工程指示 / 要求簡箋(E.I.)

工程指示編號：EI / 6297 / 23

工程名稱：將軍澳日出康城 11

工程項目：單元件 / Glass Cladding 玻璃扣線 補油和啣膠手工

T3
CW6

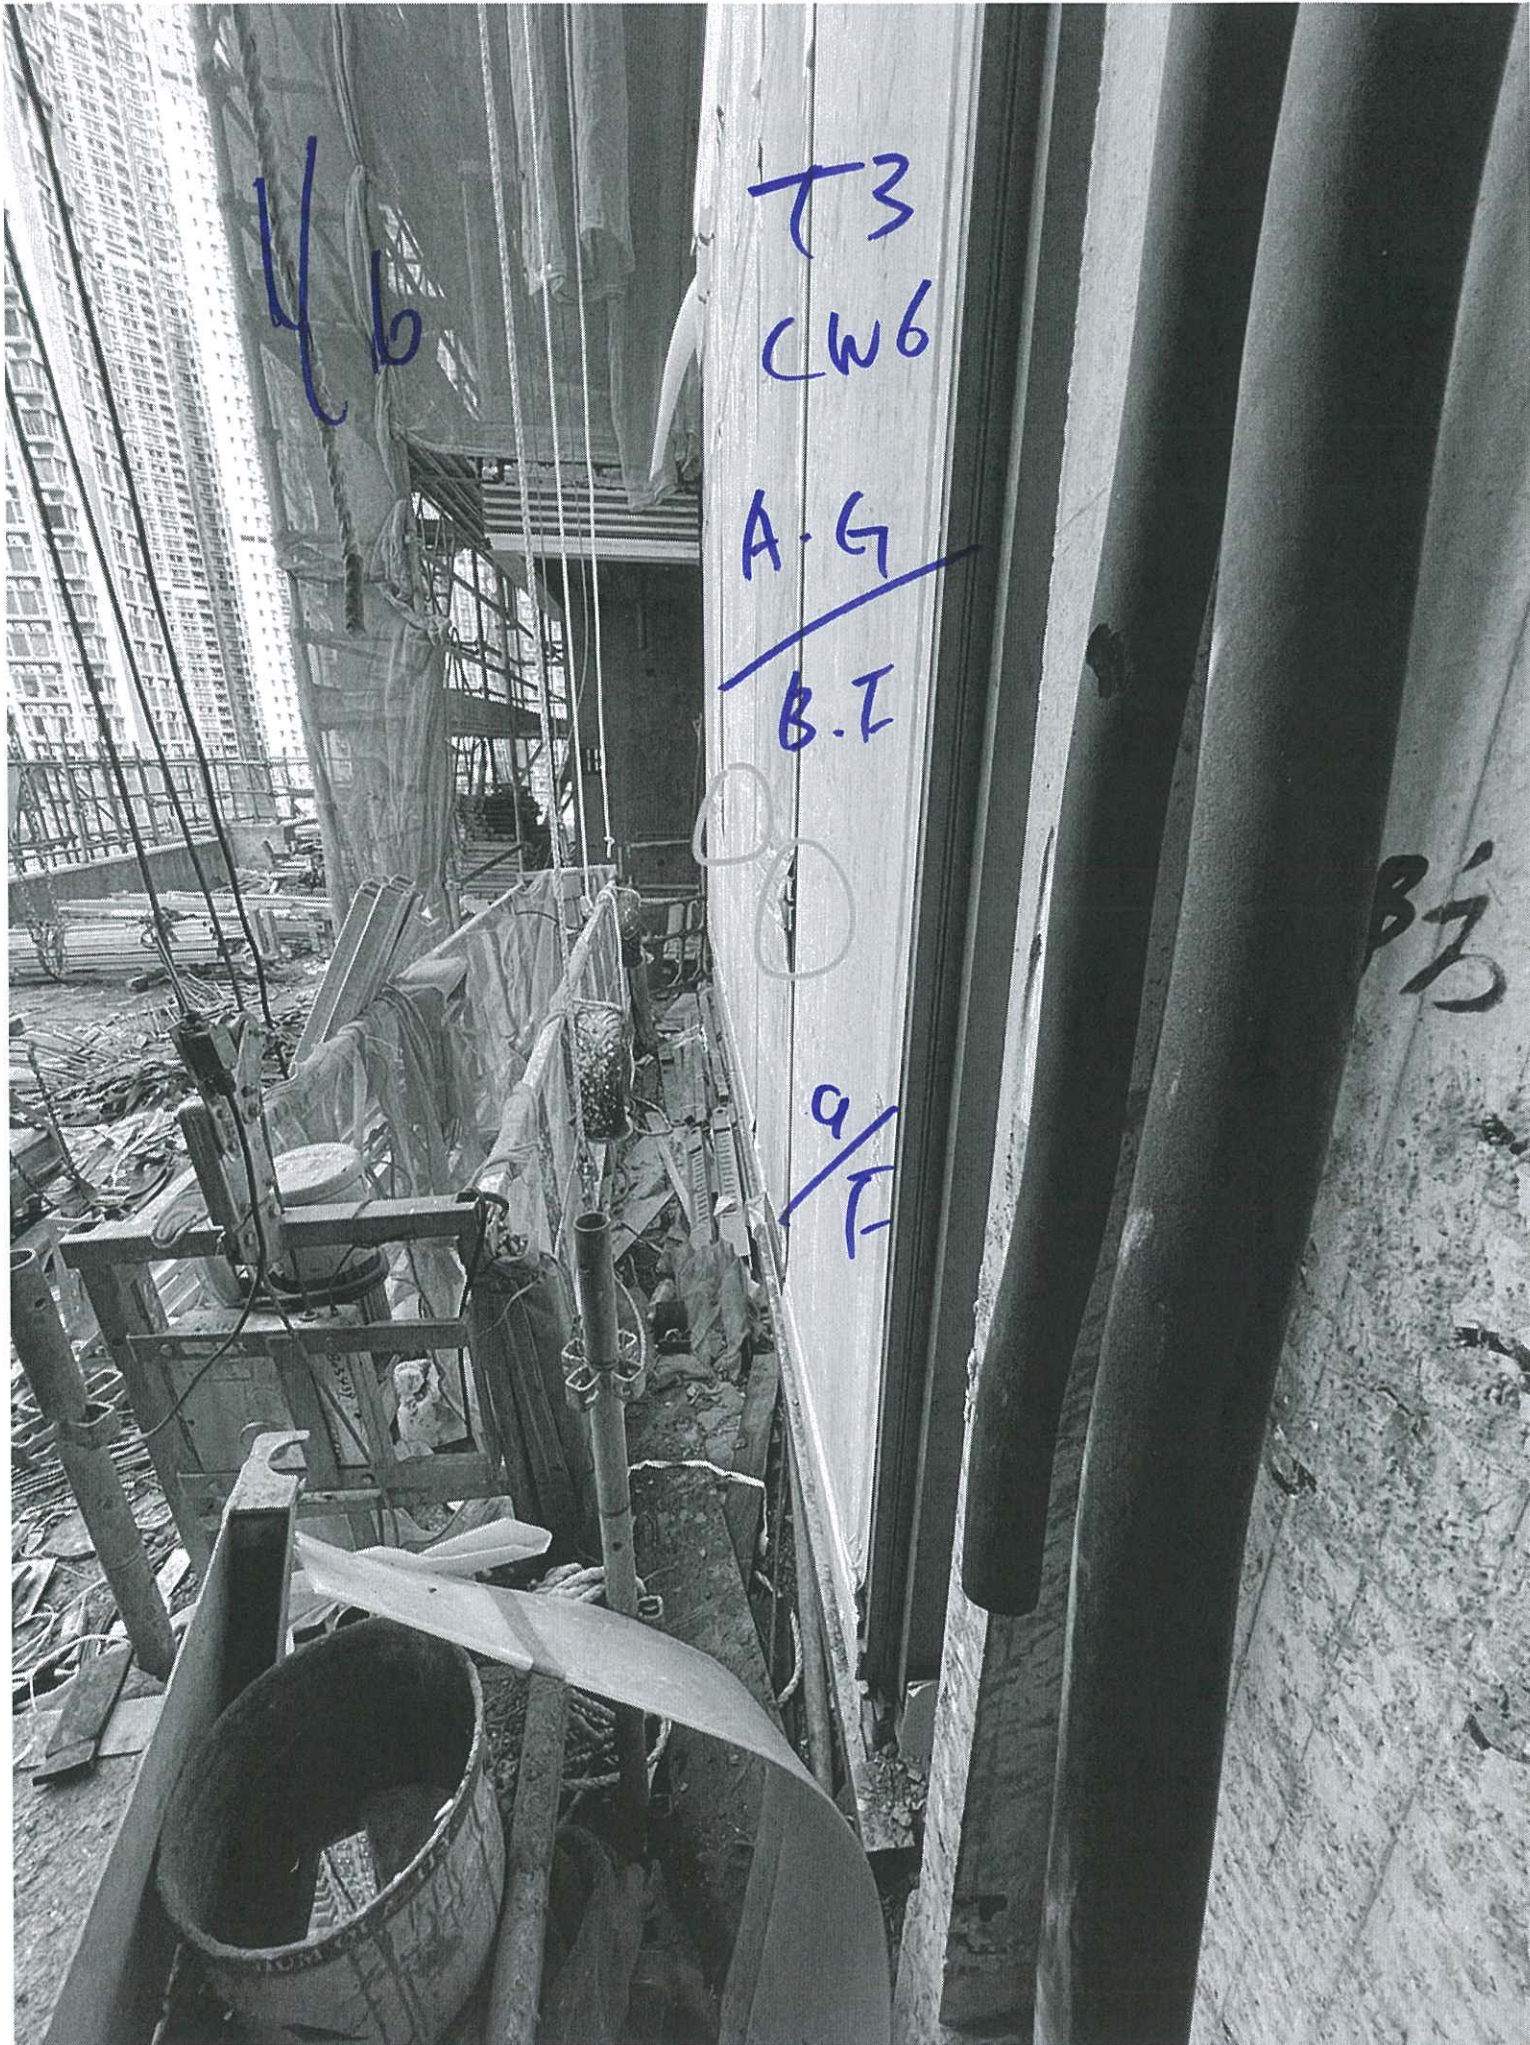
因顧問投訴玻璃扣線欠啣膠見膠條和刀口見白。位置 T3 cw6 9/F 全層
請跟進

1. 玻璃扣線啣膠位，需要啣深灰膠。以往已在業主視頻中示範過。不可漏。
2. 玻璃扣線刀口見白需補油深銅色
3. 訂油漆 深銅色 可跟 EI5901 的色參考 配油 (先預 5 卡)。如不夠，請按實際訂量再加訂
4. 留意 Glass Cladding，同樣需要跟進。
5. 檢查廠內未出貨單元/ Glass cladding，需補上啣膠和補油

附上玻璃扣線已啣膠供參考。

板内前脚胶
OK

← 补油 →
